**АКТ ОБСЛЕДОВАНИЯ
объекта социальной инфраструктуры
К ПАСПОРТУ ДОСТУПНОСТИ ОСИ
№ 1**

1.1. Наименование(вид) объекта образовательная организация

1.2. Адрес объекта 157940, Костромская область, Красносельский район, пгт. Красное-на-Волге, ул. Ленина, д.44А

n1

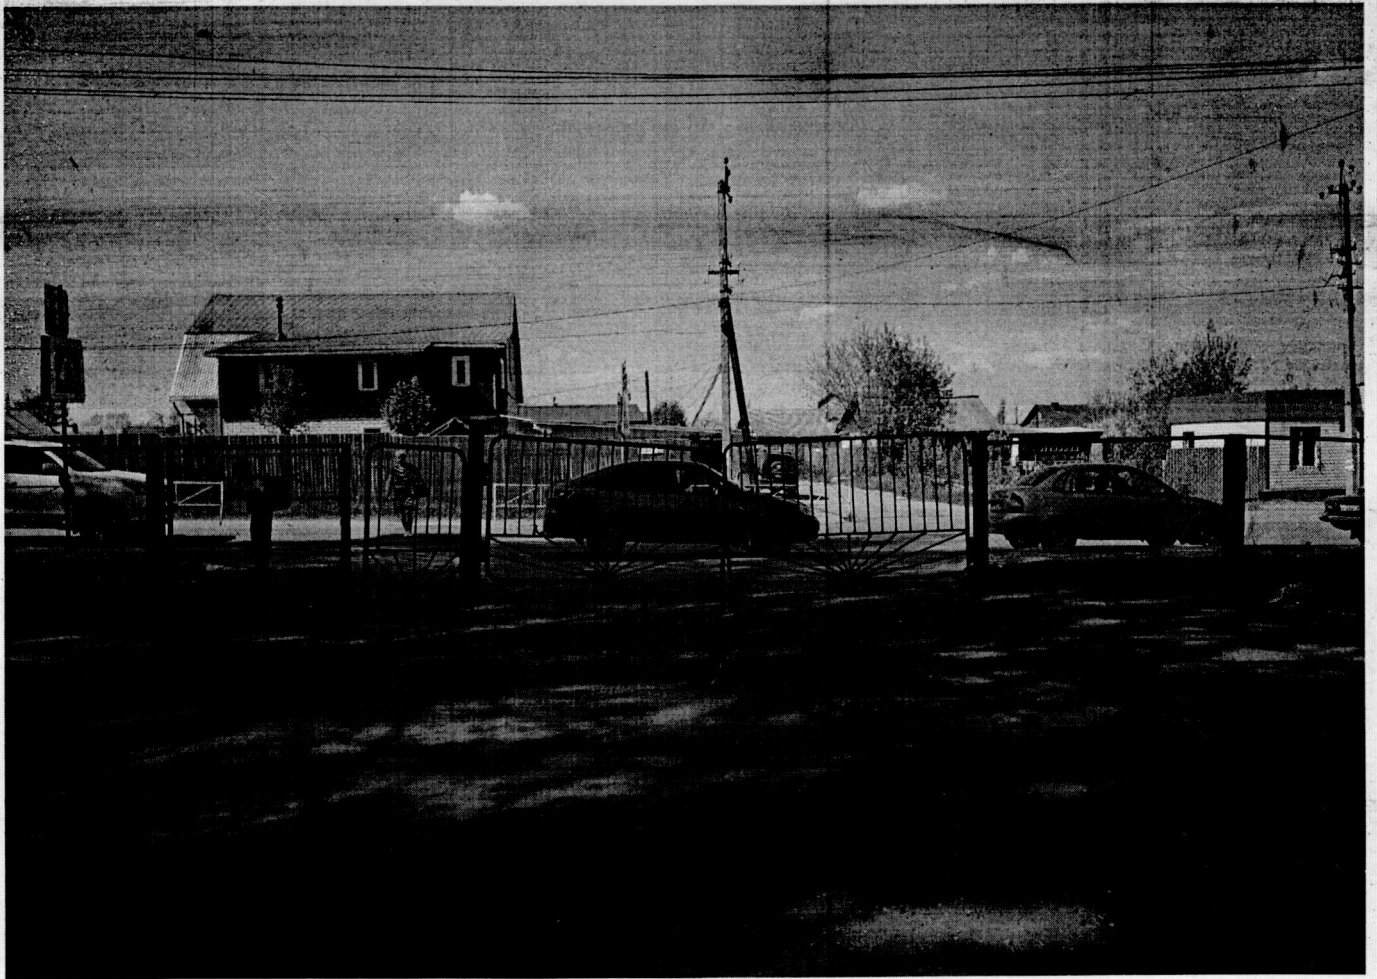
1.1	Вход (входы) на территорию	Есть		№1	- Отсутствует установка визуальной информации, тактильных обозначений - Отсутствие устройства местной связи с администрацией для вызова обслуживающего персонала	Текущий ремонт

** указывается один из вариантов: не нуждается; ремонт (текущий, капитальный); индивидуальный; индивидуальные решения невозможны – организация альтернативной формы обслуживания
Комментарий к заключению: Ремонт дорожного покрытия территории школы, нанесение специальной разметки на асфальте, установка тактильных обозначений и визуальной информации.

N 14

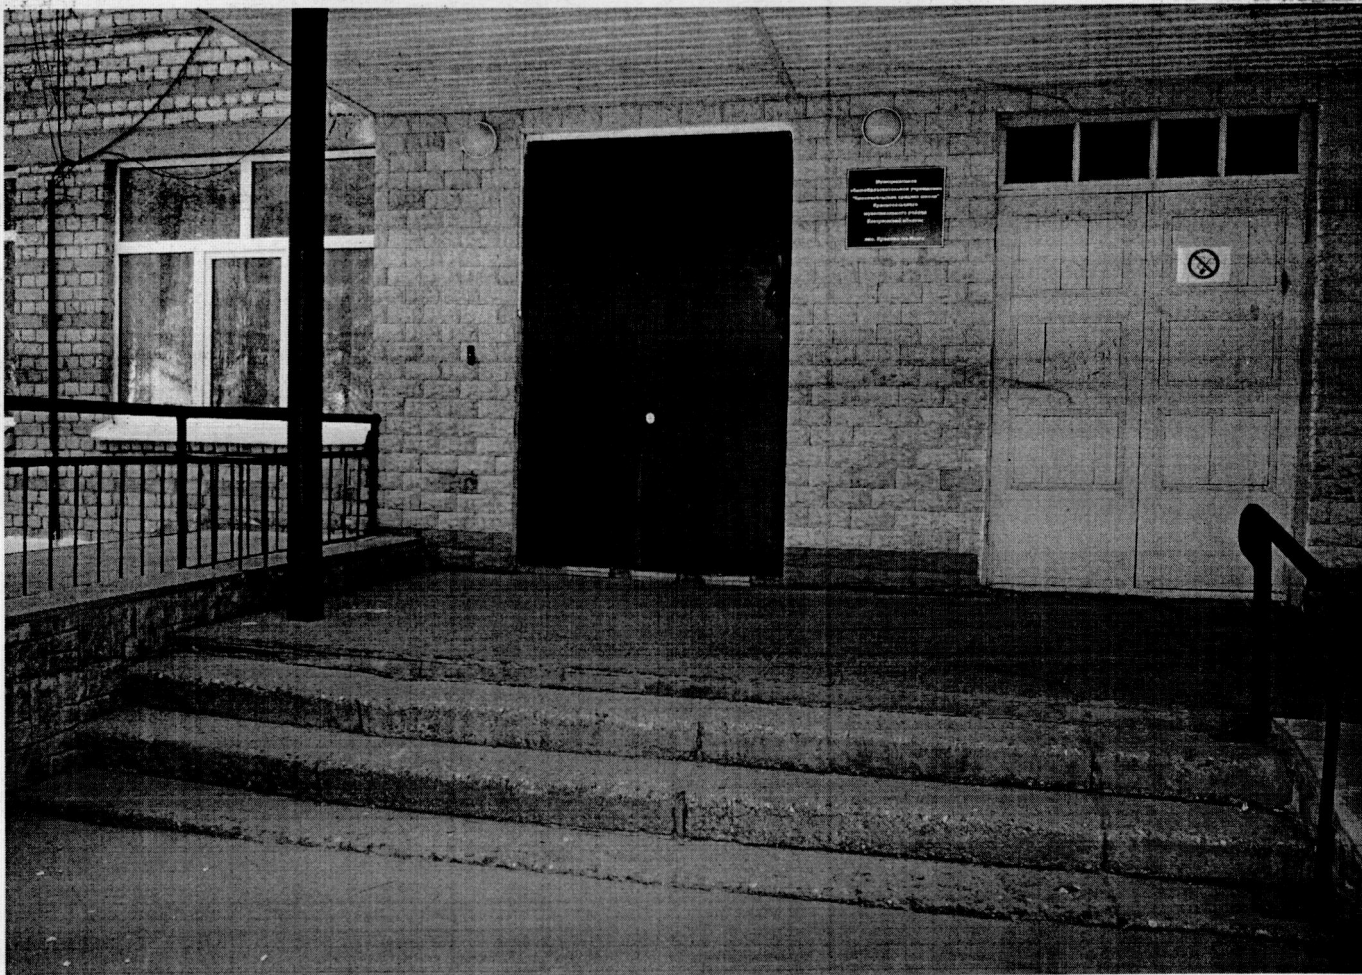
1.3	Лестница (наружная)	Есть		№14	- Ремонт дорожного покрытия территории - Нанесение специальной разметки на асфальте - Установка визуальной информации, тактильных обозначений

N 2

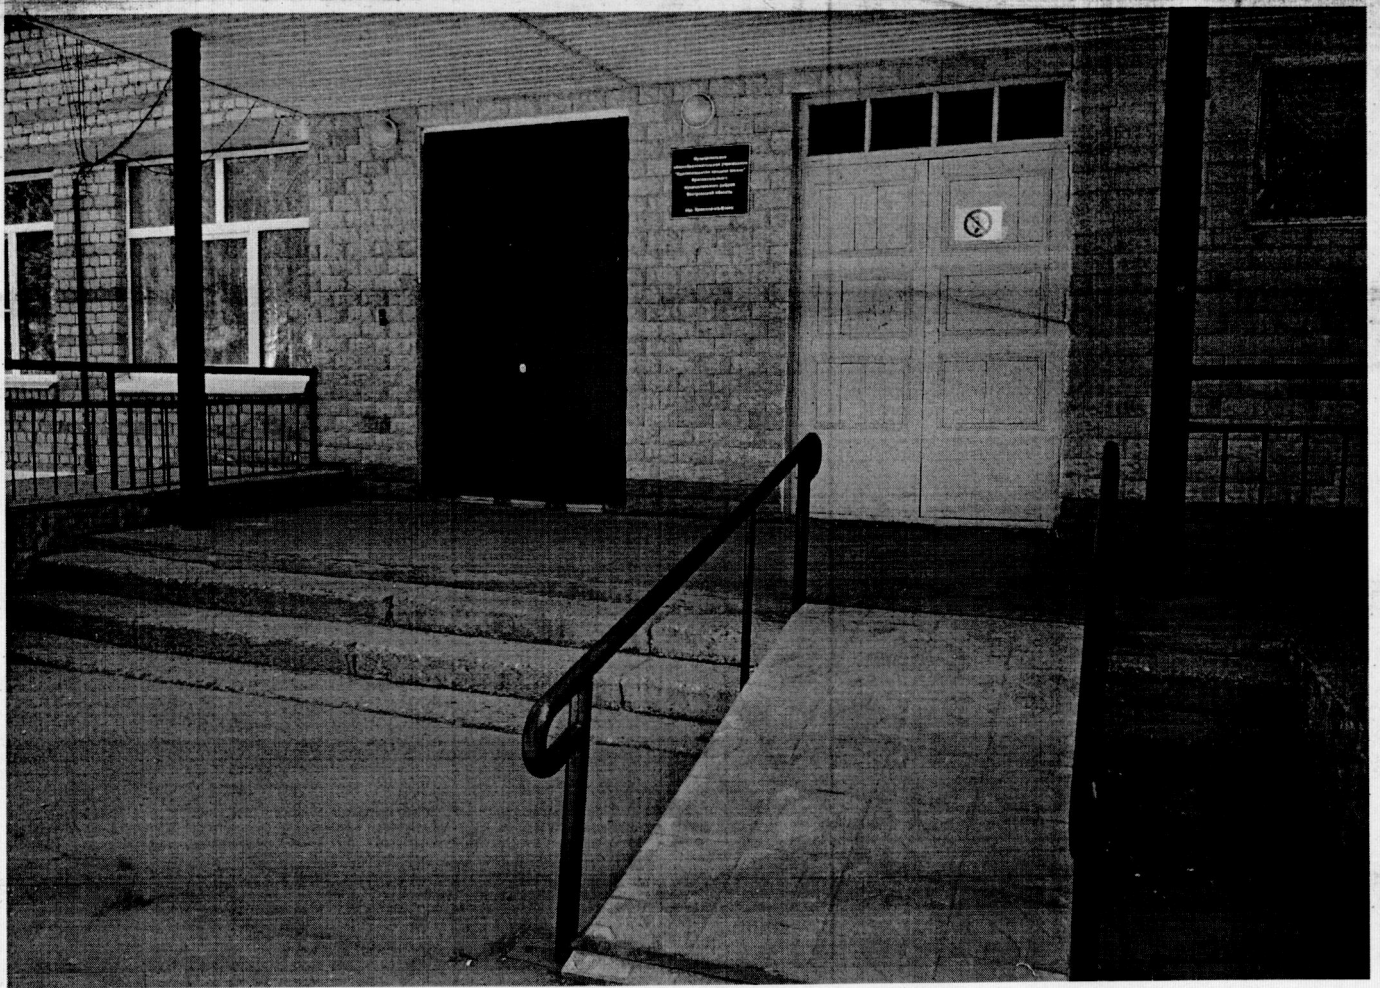
2.1	Лестница (наружная)	Есть		№ 14	Замечаний нет	К, О, С, Г, У		
2.2	Пандус (наружный)	Есть		№ 15	Замечаний нет	К, О, С, Г, У		
2.3	Входная площадка (перед дверью)	Есть		№ 2	-Отсутствует визуальная и тактильная информация об учреждении -Поверхность покрытий входной площадки не имеет противоскользящих покрытий	К, О, С, Г, У	- Установка визуальной и тактильной информации об учреждении - Установка на покрытии входной площадки полос с противоскользящим покрытием	Текущий ремонт

2.4	Дверь (входная)	Есть		№ 2	-Отсутствует световой и звуковой маяк -Отсутствует кнопка вызова персонала и знак «Инвалид»	К, О, С, Г, У	- Установка светового и звукового маяка; - Установка кнопки вызова персонала и знака «Инвалид»	Текущий ремонт

N 3

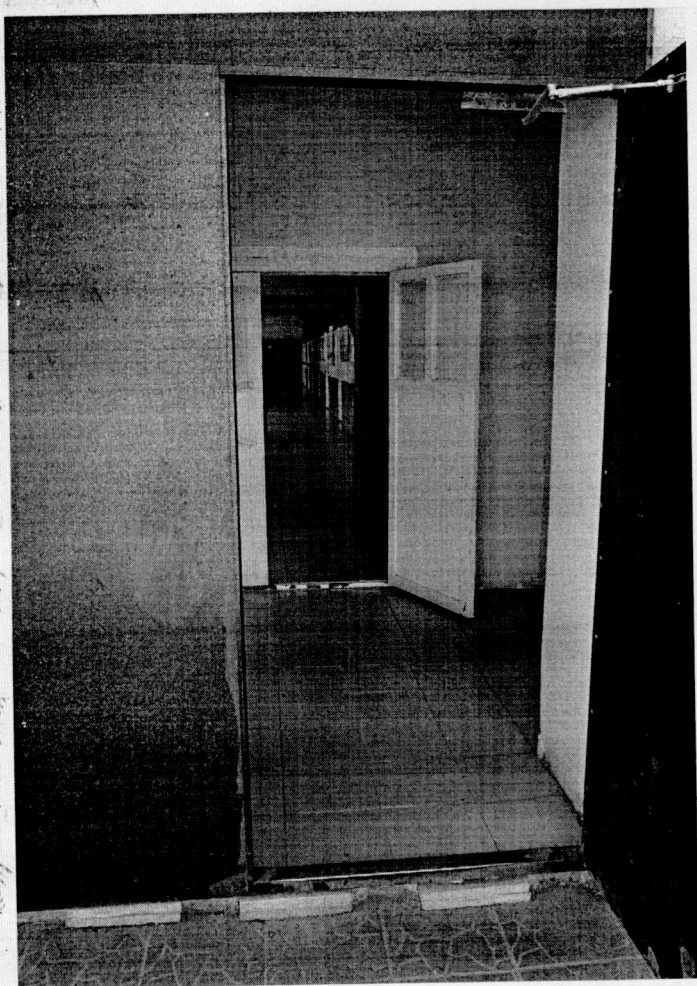
2.5	Тамбур	Есть		№ 3, 3а	- Поверхность покрытий тамбура не имеет противоскользящих покрытий	К, О, С, Г, У	- Установка в тамбуре противоскользящих покрытий	Текущий ремонт
	ОБЩИЕ требования к зоне

N4

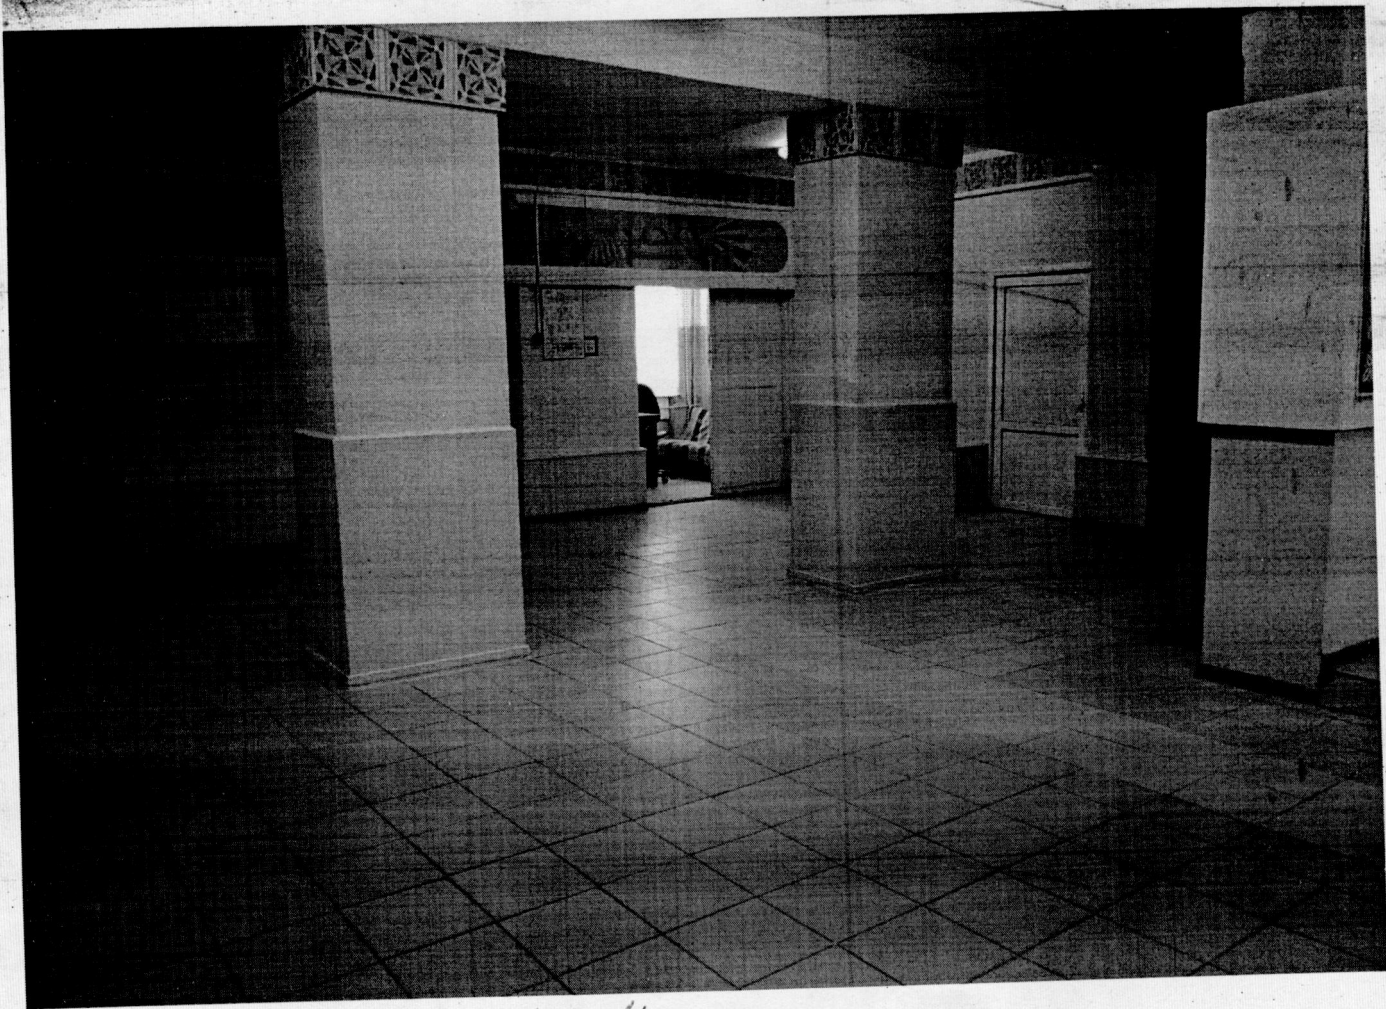
3.1	Коридор (вестибюль, зона ожидания, галерея, балкон)	Есть		N 4	- Отсутствует вывески с названием организации, графиком работы организации, плана здания, выполненных рельефно-точечным шрифтом Брайля и на контрастном фоне; - Отсутствуют электронные часы -Отсутствует твердого нескользящего покрытия	К, О, С, Г, У	- Нанесение тактильных средств; - Установка твердого нескользящего покрытия - Приобрести электронные часы	Текущий ремонт

3.2	Лестница (внутри здания)	Есть		N 5	- Верхняя и нижняя ступеньки не выделены контрастным цветом	К, О, С, Г, У	- Выделить верхние и нижние ступеньки контрастным цветом	Текущий ремонт

3.3	Пандус (внутри здания)	Есть		N 16	Раскладной пандус		- Установка поручней вдоль лестничного марша	Текущий ремонт
3.4	Лифт пассажирский (или подъемник)	Нет

3.5	Дверь	Есть		N 6	- Дверные проёмы не выделены контрастным цветом	К, О, С, Г, У	- Выделить дверные проёмы контрастным цветом	Текущий ремонт

3.6	Пути эвакуации (в т.ч. зоны безопасности)	Есть	№ 19	- Отсутствие тактильной предупредительной информации о препятствии; - Ширина проёма двух запасных выходов менее 0,9 м	К, О, С, Г, У	- Установка визуальной информации о препятствии; - Распирение двух запасных выходов технически невозможно, организация альтернативной формы обслуживания	Текущий ремонт
	ОБЩИЕ требования к зоне

Комментарий к заключению: Установка твердого нескользящего покрытия, визуальной информации о препятствии, поручней вдоль лестничного марша

8N

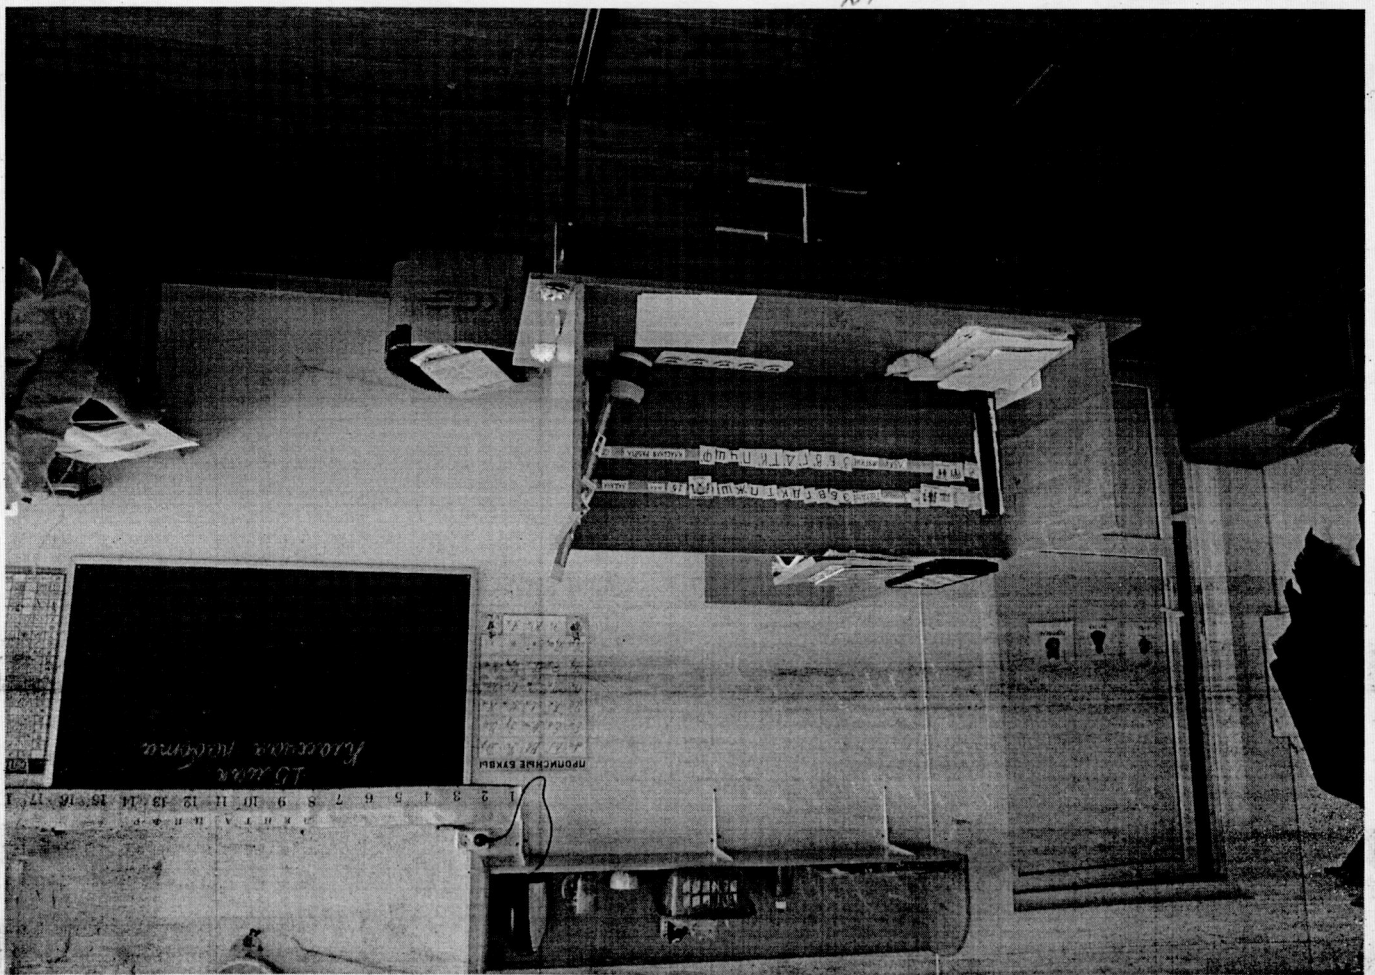
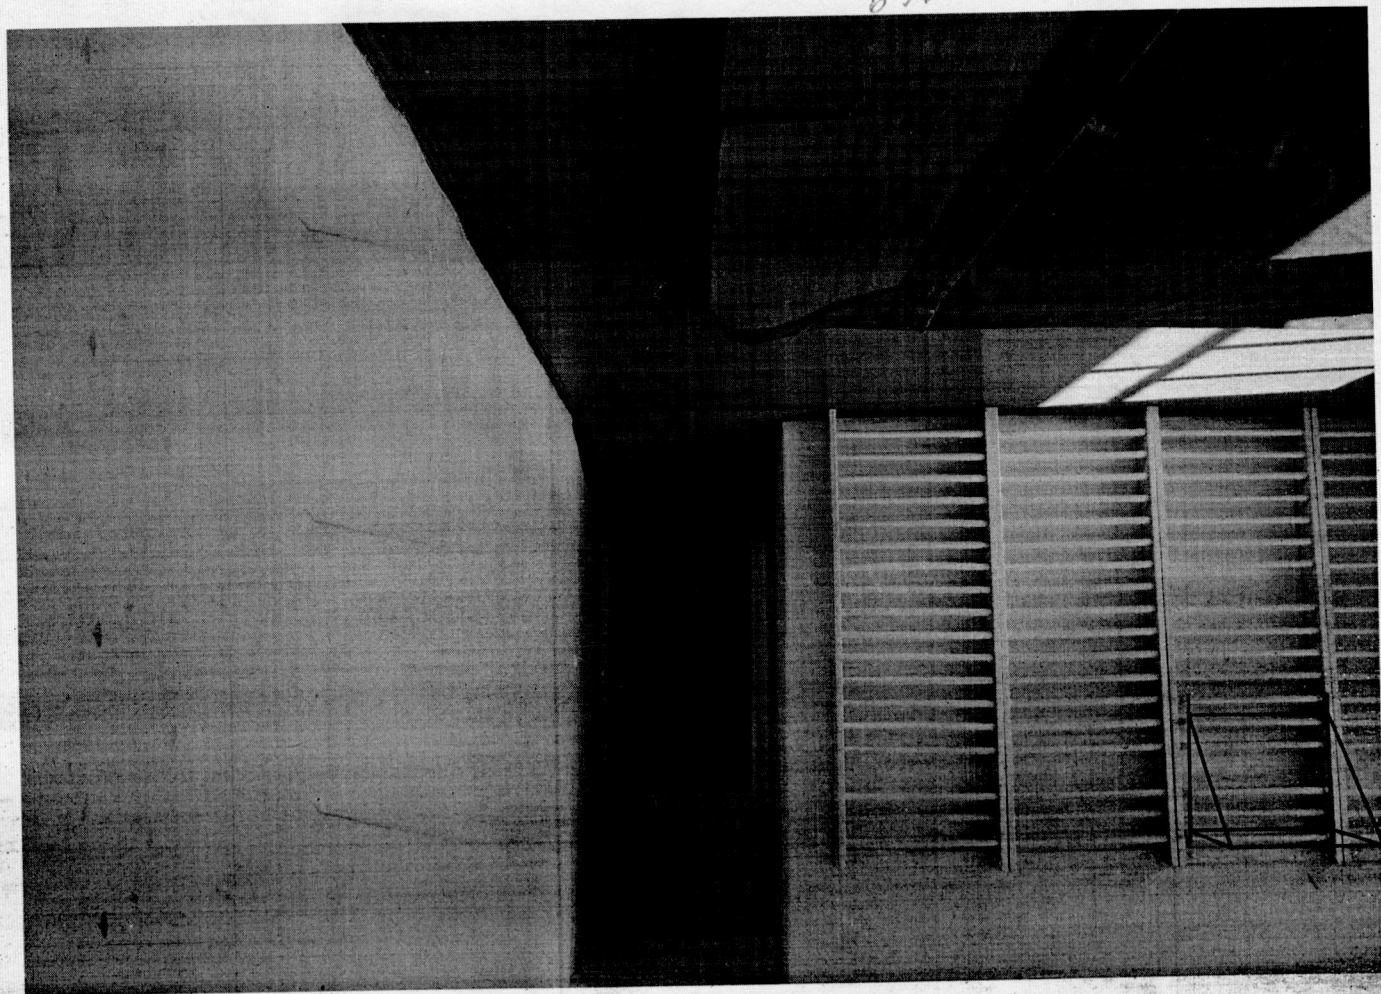
№ п/п	Наименование функционально-планировочного элемента	Наличие			Выявленные нарушения и замечания			Работы по адаптации объектов	
		есть/нет	№ на плане	№ фото	Содержание	Значимо для инвалида (категория)		Содержание	Виды работ
4.1	Кабинетная форма обслуживания	Есть		№8 №14 №9	- Отсутствуют одноместные ученические столы - Не выделены зоны специальных ученических мест - Отсутствуют «мягкие стены» в малом спортивном зале	К, О, С, Г, У		- Приобретение одноместных ученических столов - Выделить из общей площади класса места для инвалидов рельефной фактурой - Устройство «мягких стен» в малом спортивном зале	Индивидуальное решение с ТСР Текущий ремонт
4.2	Зальная форма обслуживания	Нет							
4.3	Прилавочная форма обслуживания	Нет							
4.4	Форма обслуживания с перемещением по маршруту	Нет							
4.5	Кабинная индивидуального обслуживания	Нет							
	ОБЩИЕ требования к зоне

Комментарий к заключению: Устройство «мягких стен» в малом спортивном зале, мест для инвалидов рельефной фактурой, приобретение одностенных учебных столов

N 18

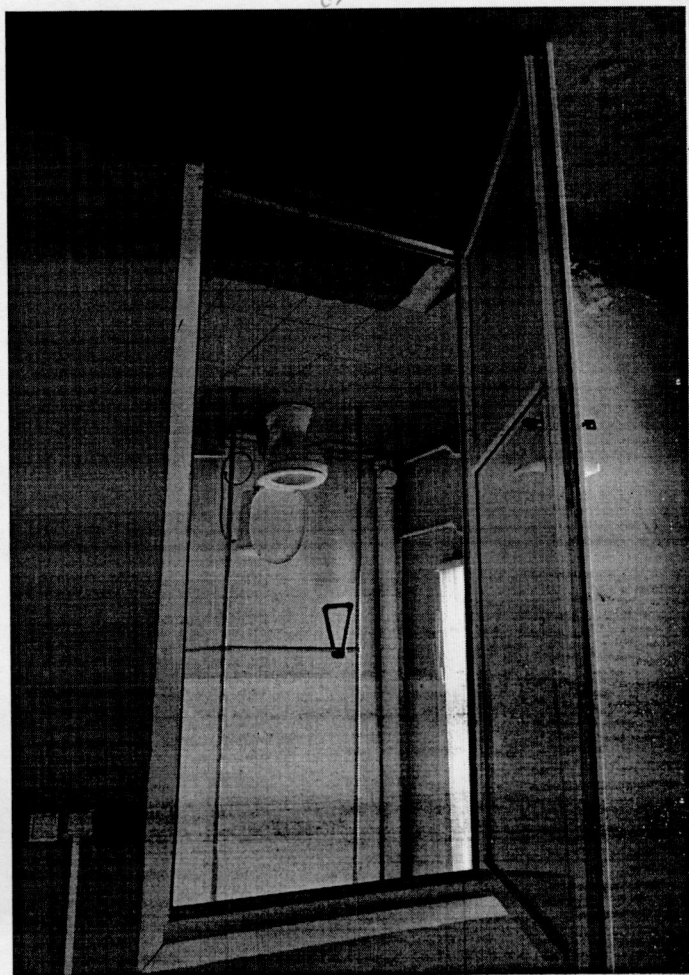
№ п/п	Наименование функционально-планировочного элемента	Наличие элемента			Выявленные нарушения и замечания	Работы по адаптации объектов		
		есть/нет	№ на плане	№ фото		Значимо для инвалида (категория)	Содержание	Виды работ
5.1	Туалетная комната	Есть		№18	- Оборудована туалетная комната только на 1 этаже	К, О, С, Г, У		
5.2	Душевая/ ванная комната	Есть		№10 №11 №12	- Душевая комната при физкультурном зале в общем пользовании	К, О, С, Г, У	- Установка поручней	Текущий ремонт
5.3	Бытовая комната (гардеробная)	Есть		№13	- Раздевалка при физкультурном зале в общем пользовании	К, О, С, Г, У	- Установка поручней	Текущий ремонт
	ОБЩИЕ требования к зоне

Комментарий к записи: Установка поручней в душевой комнате и раздевалке при физкультурном зале
